Title - Sujet Radar Hill Viewpoint Shelter	
Solicitation No. - N° de l'invitation EZ899-160310/A	Amendment No. - N° modif. 006
Client Reference No. - N° de référence du client	Date 2015-07-15
GETS Reference No. - N° de référence de SEAG PW-\$PWY-022-7533	
File No. - N° de dossier PWY-5-38035 (022)	CCC No./N° CCC - FMS No./N° VME
Solicitation Closes - L'invitation prend fin at - à 02:00 PM on - le 2015-07-22	Time Zone Fuseau horaire Pacific Daylight Saving Time PDT
F.O.B. - F.A.B. Plant-Usine: <input type="checkbox"/> Destination: <input checked="" type="checkbox"/> Other-Autre: <input type="checkbox"/>	
Address Enquiries to: - Adresser toutes questions à: Arthur (PWY), Carolyn	Buyer Id - Id de l'acheteur pwy022
Telephone No. - N° de téléphone (604) 775-6667 ()	FAX No. - N° de FAX (604) 775-6633
Destination - of Goods, Services, and Construction: Destination - des biens, services et construction: Parks Canada - Pacific Rim National Park - Tofino, BC

**Radar Hill Viewpoint Shelter
Pacific Rim National Park, Tofino, BC**

ADDENDUM #5

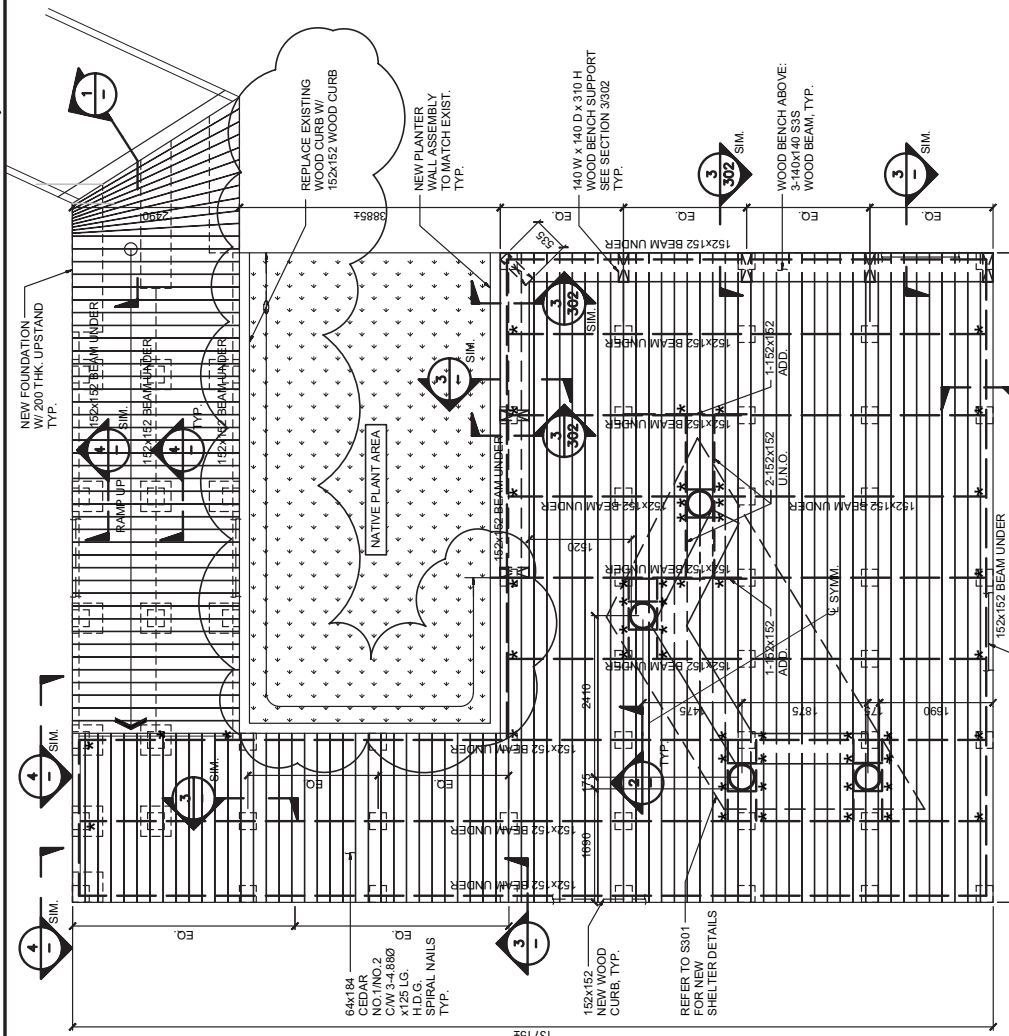
1.1 **Revise** details as per sketch AD-06 Rev. A.

Answer: Refer to sketches AD-06 Rev. A, AD-07 Rev. A & AD-08 for details.

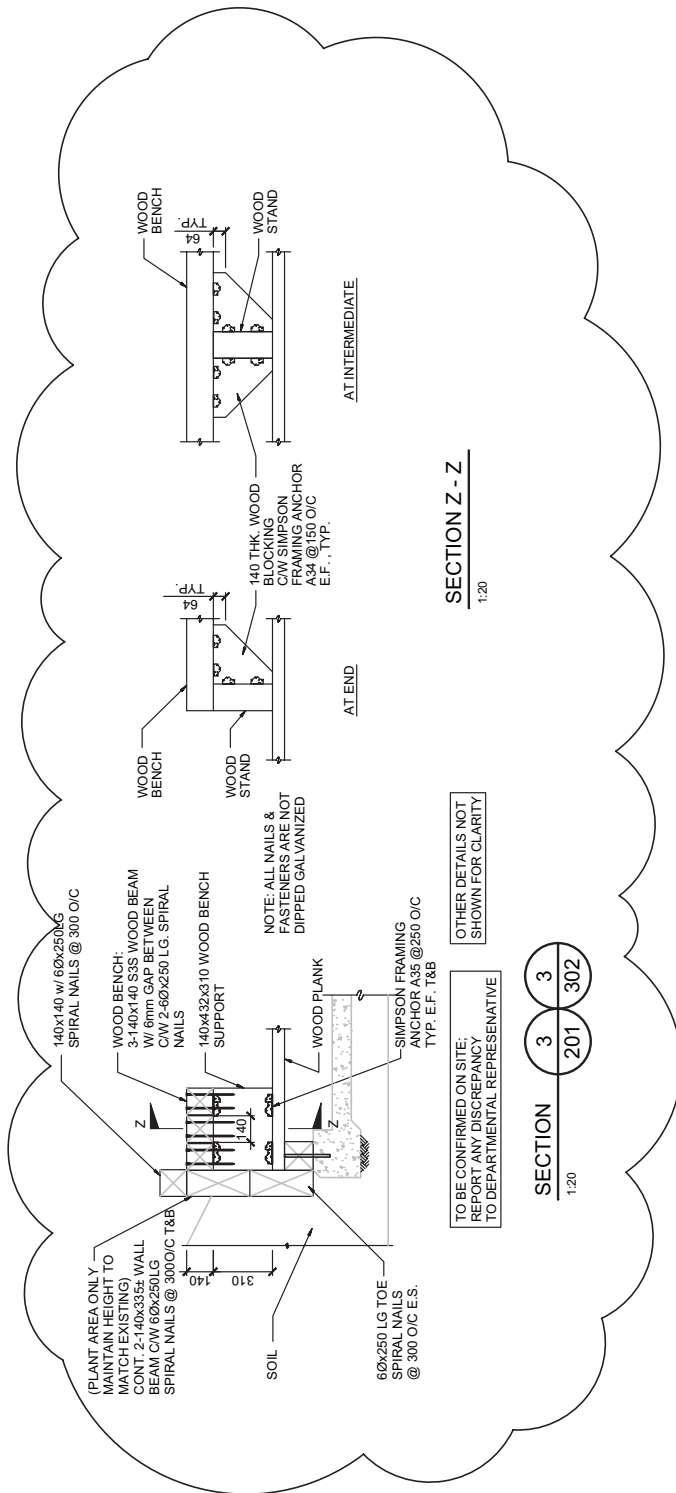
3.1 **Revise** section 3/201,3/203and add section 4/201 as per AD-08

NOTES:
~~WALL ASSEMBLY
TO MATCH EXIST.
1 REPLY~~

1. REPLACE EXISTING WOOD PLATFORM
